**Avis délibéré de la mission régionale d'autorité
environnementale sur le projet de centrale
hydroélectrique sur le ruisseau du Colomban porté par le
Groupe SERHY Energies naturelles sur la commune de
La Léchère (73)**

Avis n° 2021-ARA-AP-1241

Avis délibéré le 7 décembre 2021

Figure 2: Localisation de la partie court-circuitée du torrent de l'Eau-Rousse. Source (page 21 de l'étude d'impact) dossier modifié par DREAL.

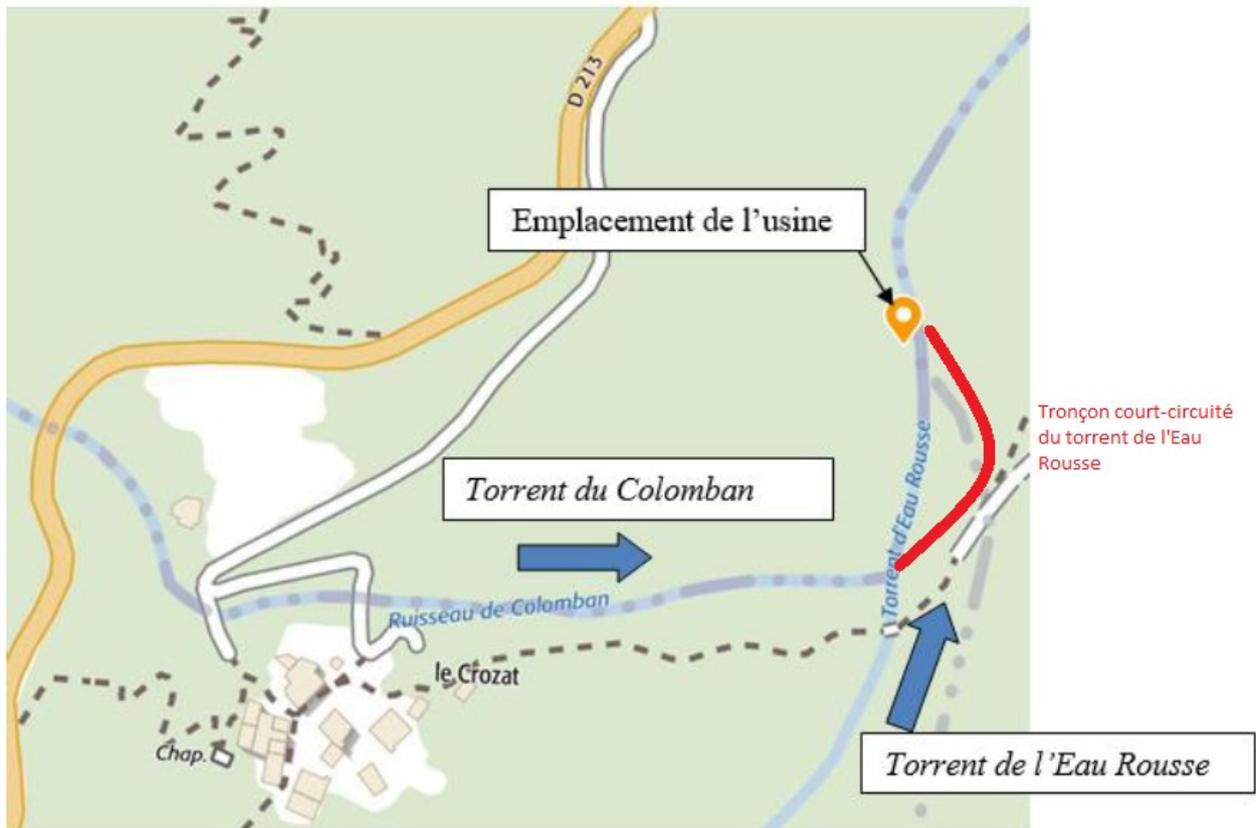
Pour l'analyse des milieux aquatiques, trois stations de mesures (hydrobiologie, température, qualité de l'eau) ont été établies. Elles se situent l'une en amont du tronçon court-circuité du Colomban, les deux autres dans sa partie court-circuitée. Ainsi, aucune station ne couvre la partie court-circuitée du torrent de l'Eau Rousse aux enjeux plus importants et le dossier n'offre pas non plus de situation de référence pour le torrent de l'Eau Rousse ce qui constitue une lacune méthodologique sérieuse.(voir figure 2)

L'Autorité environnementale recommande de compléter l'étude d'impact en rajoutant deux stations pour l'analyse des milieux aquatiques, l'une localisée sur la partie court-circuitée de l'Eau rousse, l'autre dans sa partie non court-circuitée pour mieux évaluer l'état initial de l'environnement puis les incidences du projet.
